後面方向指示器の取付位置に関するリコールについて

2013年6月4日、SK17A型、SK22A型、TZ10A型、TZ12A型高所作業車の一部の車両について、下記内容のリコールを国土交通省へ届出致しました。

改善箇所説明図

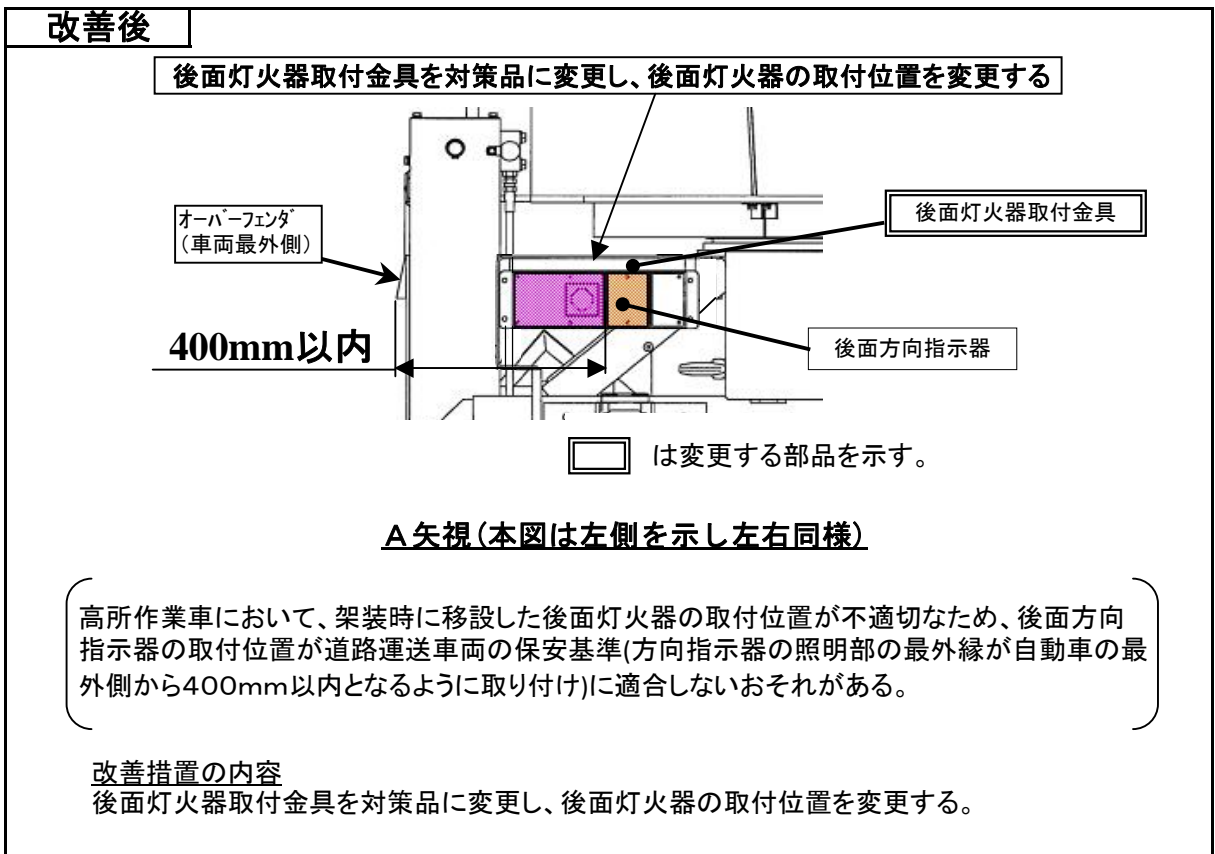
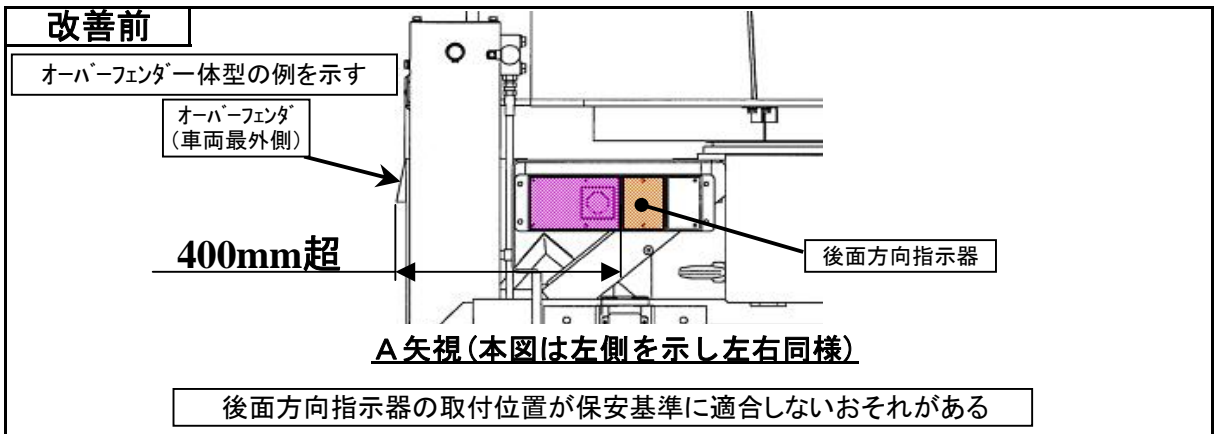
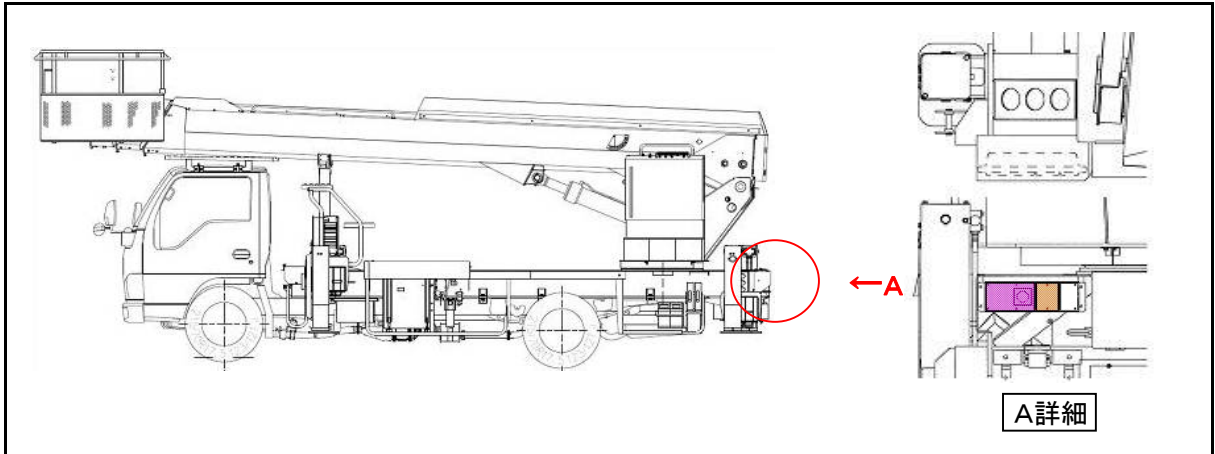
高所作業車において、架装時に移設した後面灯火器の取付位置が不適切なため、後面方向指示器の取付位置が道路運送車両の保安基準(方向指示器の照明部の最外縁が自動車の最外側から400mm以内となるように取り付け)に適合しないおそれがある。

後面灯火器取付金具を対策品に変更し、後面灯火器の取付位置を変更します。

改善実施済車の識別： 運転席側ドア開口部のドアストライカ付近に、No.3161のステッカを貼付する。
